**COMPRA PRIVADA FFM/ICESP 2258/2023
CONCORRÊNCIA – PROCESSO DE COMPRA FFM/ICESP RS 1911/2023**

CIRCULAR Nº 01

DUVIDAS TÉCNICAS

Prezados segue para ciência, **Circular 01**, referente a contratação de empresa especializada para a **EXECUÇÃO DE REFORMA CIVIL PARA IMPLANTAÇÃO DA ÁREA DE SERVIÇO DO TMO E DE LEITOS DE HEMATOLOGIA** - ICESP (Instituto do Câncer do Estado de São Paulo), situado à Av. Dr. Arnaldo, nº 251, Cerqueira César – São Paulo/SP.

Estimativa de Impactos - Obra TMO – 21 andar

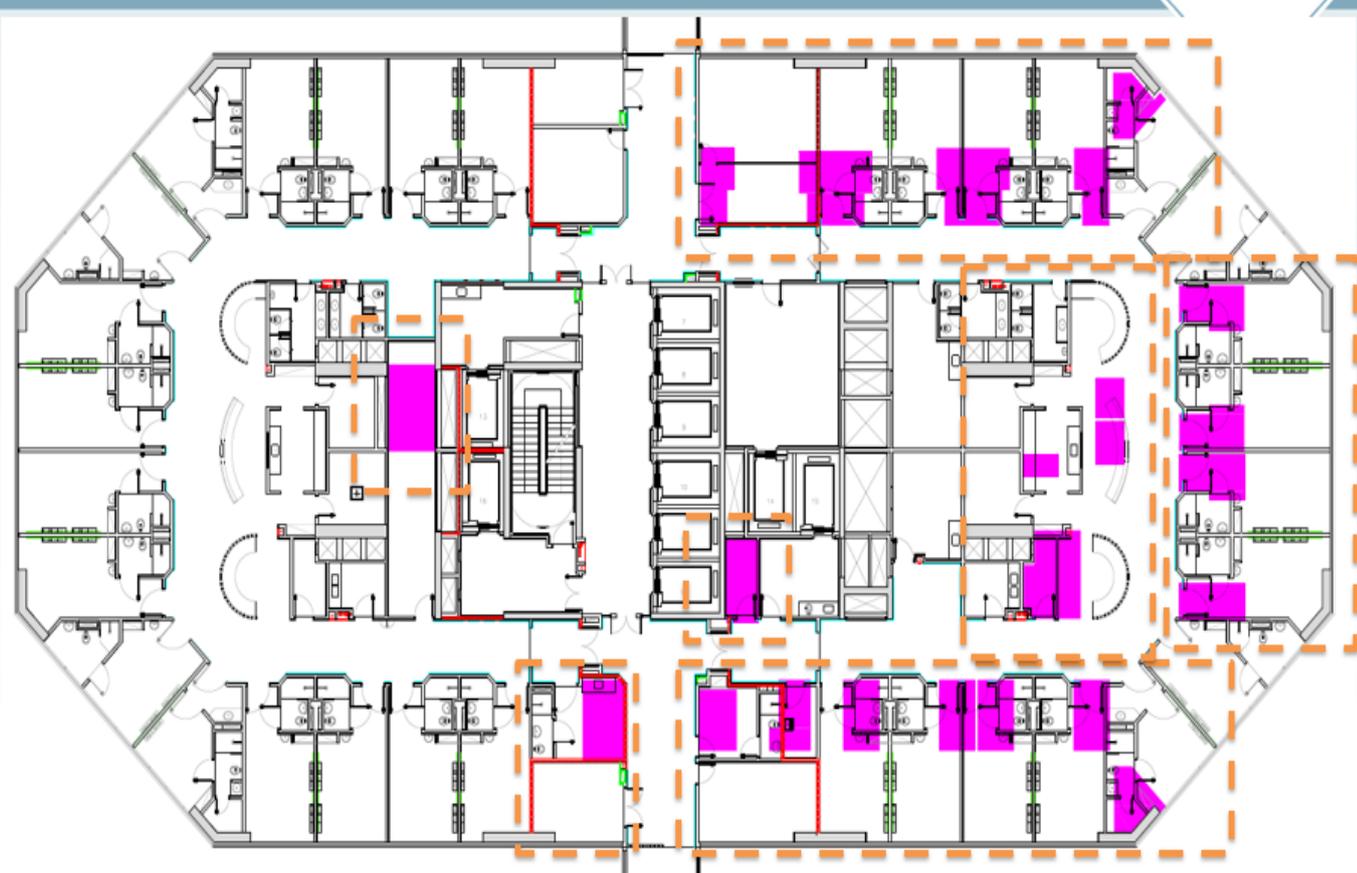
2 - Civil / Planilha Orçamentária - O item 8.4 da planilha refere-se ao forro do 2º andar que deverá ser aberto e reconstruído quando da execução da rede de esgoto, ou refere-se ao um trecho do próprio andar? Caso a resposta acima for que refere-se ao próprio andar, solicitamos uma estimativa de quantidade de forro a ser reconstruído no andar inferior.

9 – Nº 02 – Imagem ilustrativa das áreas com possíveis intervenções do 21º andar?

R: O item 8.4 refere-se as possíveis intervenções no 21º andar, ala sul, para realização das novas instalações de esgoto, que serão pontuais conforme posicionamentos do novo layout. Abaixo, segue um desenho meramente ilustrativo das possíveis áreas de intervenção, onde contempla a metragem aproximada considerada na planilha quantitativa orçamentária.

Vale ressaltar que serão as intervenções serão definidas conforme realizadas as inspeções das instalações existentes.

- Fechamento parcial de ambientes para execução da hidráulica do andar superior durante a obra.
- Haverão faseamentos a ser definido durante a obra para não haver fechamento total dos quartos e impactar no atendimento assistencial.
